**SOLICITATION AMENDMENT
MODIFICATION DE L'INVITATION**

Title - Sujet Espaces de travailles Cat 1,2 & 5	
Solicitation No. - N° de l'invitation U6416-186423/A	Amendment No. - N° modif. 002
Client Reference No. - N° de référence du client U6416-186423	Date 2017-12-29
GETS Reference No. - N° de référence de SEAG PW-\$\$\$PQ-983-73891	
File No. - N° de dossier pq983.U6416-186423	CCC No./N° CCC - FMS No./N° VME
Solicitation Closes - L'invitation prend fin at - à 02:00 PM on - le 2018-01-08	
Time Zone Fuseau horaire Eastern Standard Time EST	
F.O.B. - F.A.B. Plant-Usine: <input type="checkbox"/> Destination: <input checked="" type="checkbox"/> Other-Autre: <input type="checkbox"/>	
Address Enquiries to: - Adresser toutes questions à: Wong, Michelle	Buyer Id - Id de l'acheteur pq983
Telephone No. - N° de téléphone (819) 639-9834 ()	FAX No. - N° de FAX () -
Destination - of Goods, Services, and Construction: Destination - des biens, services et construction:

Cette modification 002 a pour but de publier des questions et réponses.

PANEL MATRIX R

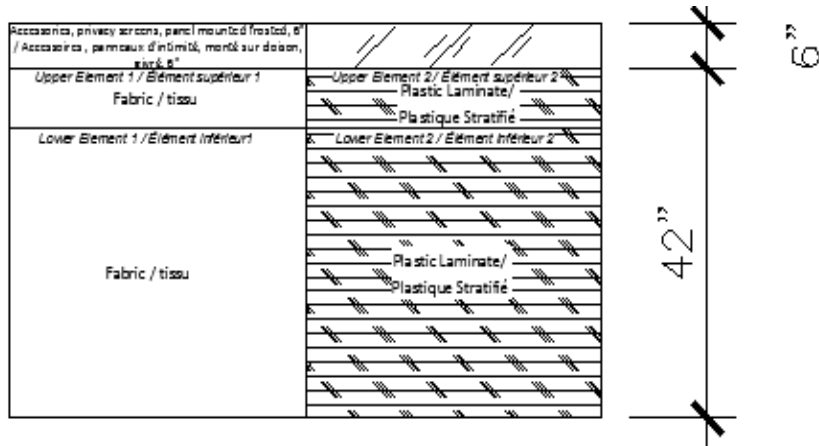
Q.01: La matrice du panneau R : La hauteur totale du panneau de 50 "H incluant la base flux d'air avec un panneau de verre est-elle acceptable au lieu de 42" h?

Q.02: Matrice de panneaux 'R' - Intérieur: Panneau de base pour flux d'air de 34 "H + rail d'accessoires de 8" H; extérieur 34 "H tissu de base + 8" H tissu supérieur acceptable? Alternativement, hauteur totale 50 "H avec base de flux d'air de 34" H + tissu 8 "H + rail accessoire 8" H; extérieur 34 "H tissu de base + 8" H tissu supérieur + 8 "H tissu supérieur?

Q.03: Tous les éléments supérieurs additionnels seront de 8 "H au lieu de 6" H. Est-ce acceptable? Par exemple, Panel Matrix QQ, tissu de base de 34 "H + tissu supérieur de 8" H; Type RR, base stratifiée 34 "H + stratifié supérieur 8" H d'un côté, l'autre côté doit être 34 "H tissu base + 8" H tissu supérieur

R.01: Le panneau R ne doit pas dépasser 42 "de haut (tolérance +/- 1") car ce type de panneaux sont placés devant les fenêtres. Voir ci-dessous la nouvelle matrice pour ce type de panneau:

BASE HEIGHT 30" WITH 12" ADD-ON FOR TOTAL HEIGHT OF 42" / HAUTEUR DE BASE (30") AVEC UN PANNEAU ADDITIONNEL POUR INTIMITÉ 12" POUR HAUTEUR TOTAL DE 42"

R.02 La hauteur maximale de 42 "(tolérance +/- 1") doit être respectée, donc la combinaison mentionnée ci-dessus ne peut être acceptée. De plus, l'élément pour flux d'air ne doit pas dépasser 30" de haut; qui est la hauteur standard d'une surface de travail.

R.03: Oui, cela peut être accepté tant que la hauteur totale ne dépasse pas 42" puisque la plupart de ces panneaux auront un comptoir installé sur le dessus.
